Sigurd Frosteruksenpuisto ja Merikannontie välillä Toivo Kuulan puisto – Eteläinen Hesperiankatu

Palautteet puistosuunnitelmaluonnoksesta 6258/1 ja katusuunnitelmaluonnoksesta 31765/1 (esillä 8.6 – 21.6.2022)

Kuva: Koira-aitauksen tilantarve. Yksiosainen esim. vain pienet koirat 1500, kaksiosainen jossa ovat osastot isoille ja pienille koirille yht. 3000mm.

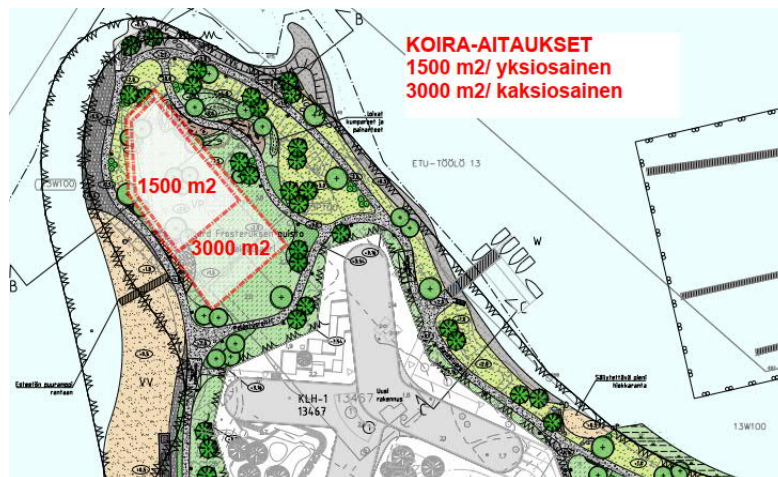
Yhteensä yhdeksässä palautteessa esitettiin puistossa sijaitsevan koirapuiston säilyttämistä. Perusteita sen säilyttämiselle olivat: Taivallahden koirapuisto on ympärivuotisessa käytössä, toisin kuin esimerkiksi paikkaan suunniteltu aukio tai terassi. Useassa palautteessa tuli esille, että koirapuistoa pidetään tärkeänä sosiaalisena kohtaamispaikkana, mikä lisää lähialueen asukkaiden hyvinvointia.

Nykyiseen koirapuistoon on lyhyt matka ja hyvä saavutettavuus myös vanhuksille. Alueelle ei jää yhtään vastaavaa tilaa koirien ja omistajien kohtaamiselle. Sibeliuksenpuisto, jonne uusi koirapuisto on suunniteltu, on liian kaukana ja sijaitsee vilkkaan ja meluisan kadun varrella. Koirapuistojen tulisi sijaita kauniilla paikalla, mieluiten meren rannalla.

Puistosuunnitelmaluonnos on 18.6.2009 voimaan tulleen asemakaavan mukainen. Asemakaavassa nykyisen koira-aitauksen paikalle on merkitty kivetty aukio, jonka reunassa on varaus pienvenesatamaa palvelevalle huolto- ja kioskikahvilarakennukselle.

Koira-alueiden verkostosuunnitelmaan perustuen korvaava koirapuisto on suunniteltu Sibeliuksenpuistoon hieman yli 0,5 km päähän nykyisestä Taivallahden koirapuistosta. Sibeliuksenpuisto perusparannetaan kokonaisuudessaan ja koirapuisto ympäristöineen on suunniteltu laadukkaaksi kohtaamispaikaksi myös koiranomistajille. Koira-aitaus on esitetty Sibeliuksenpuiston v. 2020 puistosuunnitelmassa. Lisäksi aluetta palveleva Rajasaaren koirapuisto kunnostetaan ja sinne rakennetaan erilliset aitaukset isoille ja pienille koirille.
